Veidekkes vurdering av høringsuttalelse til søknad om utslippsgrenser for Deponi 2

Viser til brev fra Miljødirektoratet datert 28.08.2024 angående nytt høringsinnspill til søknad om utslippsgrenser for Deponi 2 fra Perpetuum AS.

Høringsmerknader fra Perpetuum AS

Figur 1 Skisse som viser PFAS-renseanlegg med prøvepunkter på Raudsand

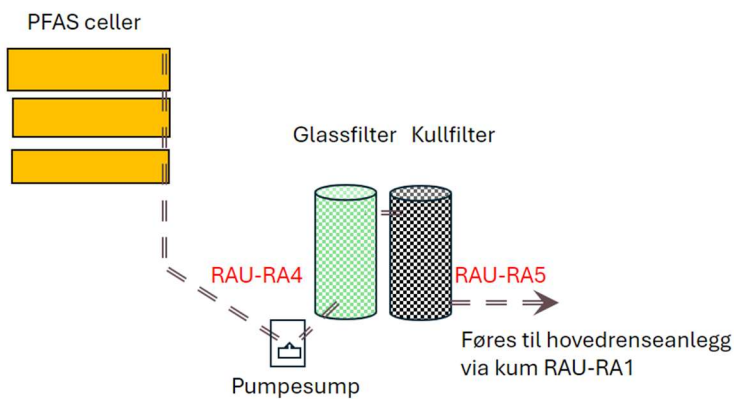
Perpetuum AS er kritiske til de omsøkte grenseverdiene og etterspør mer informasjon om anlegget:

- Vannmengder
- Tydeliggjøring av vannstrømmen gjennom renseanleggene
- Renseløsning
- Prøvetakingsrutiner
- Omsøkte grenseverdier

Det er etablert et eget renseanlegg for PFAS-forbindelser i sigevann fra PFAS cellene, Figur 1. Sigevannet fra PFAS-cellene kommer inn i en pumpeump som pumper sigevannet gjennom et glassfilter som første rensetrinn. Dette er en kolonne på 3 500 liter som effektivt fjerner partikler i sigevannet. Deretter føres vannet videre til en 3 500 liter kolonne med aktivt kull. Denne kolonnen fjerner PFAS forbindelser. Renset sigevann føres videre til hovedrenseanlegget for ytterligere rensing

Leverandør av renseløsningen for PFAS har på befaring den 30.08.2024 bekreftet at det ikke har vært nok vann i systemet til at det ledes videre og ut av utløpet fra kullkolonnen.
